**CIRCULAR N° 1.- con consulta**

**Ref.: LICITACIÓN PRIVADA N° 03/2024**  
**OBRA: REFACCIÓN ESCUELA N°11 DR. ESTEBAN**  
**ZORRAQUIN-CIUDAD DE CONCORDIA – DPTO.**  
**CONCORDIA**

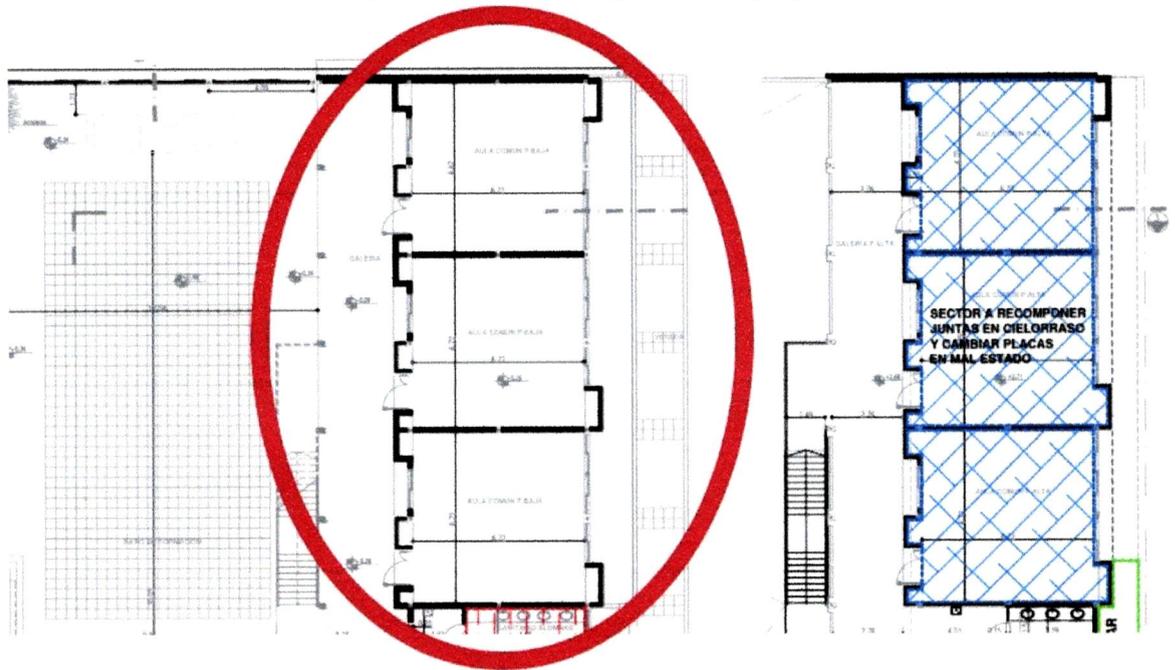
2. Ítem 8 plagas en cielorraso.... se consulta si es un sector determinado... o verificar en todo el edificio escolar?

**El sector a intervenir son 3 aulas que están en planta alta sobre calle Perú sobre la línea medianera con el vecino, se detallan en la siguiente imagen. -**
